Ujëmbledhësit për çati & ujëmbledhësit e sigurisë për çati HL

Ndryshim i specifikimit të momentit të shtrëngimit për fllanxhat shtrënguese prej inoksi

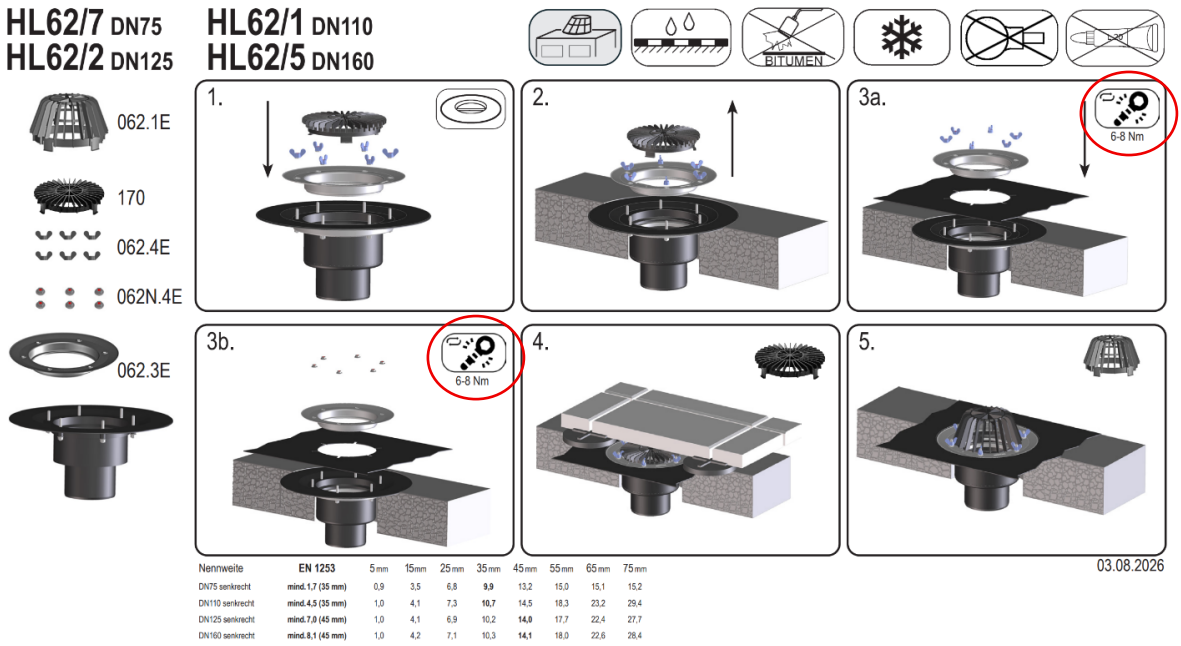
Për të siguruar një instalim të lehtë, të sigurt dhe korrekt të ujëmbledhësve tanë për çati HL, specifikimi i momentit të shtrëngimit për montimin e fllanxhës shtrënguese prej inoksi është rishikuar në udhëzuesin e bashkëngjitur të instalimit.

Specifikimi i mëparshëm i momentit maksimal të shtrëngimit prej 13 Nm është zëvendësuar me një interval momenti shtrëngimi prej 6-8 Nm. Ky ndryshim siguron një specifikim më të saktë për montimin korrekt të fllanxhës shtrënguese prej inoksi.

Një shembull i specifikimit të përditësuar në fletëudhëzimin e instalimit paraqitet në figurën më poshtë.
